Parecer nº 39/IEF/NAR OLIVEIRA/2026

PROCESSO Nº 2100.01.0037805/2024-96

Trata-se de processo de intervenção ambiental na modalidade de supressão de cobertura vegetal nativa, para uso alternativo do solo, intervenção com supressão de cobertura vegetal nativa em áreas de preservação permanente – APP e corte ou aproveitamento de árvores isoladas nativas vivas em uma área de 5,0851 ha, cujo objetivo é a construção de um barramento de acumulação de água para irrigação.

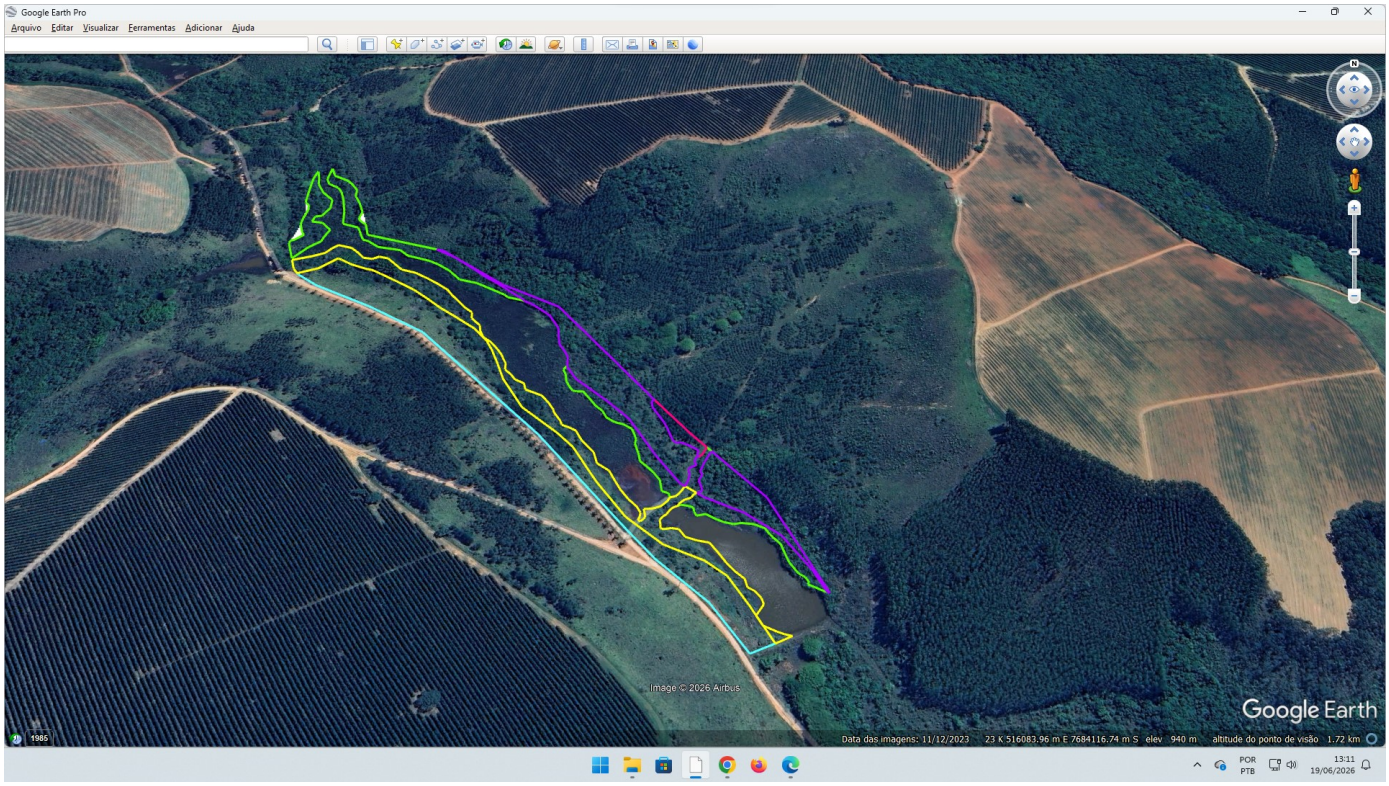
Parte das glebas da reserva legal estavam computadas em APP e foi solicitada adequação dessas glebas para que pudéssemos analisar o requerimento. Assim foi feito e as glebas da reserva legal estão todas em área comum da propriedade.

Desta forma, a reserva legal demarcada no CAR foi aprovada.
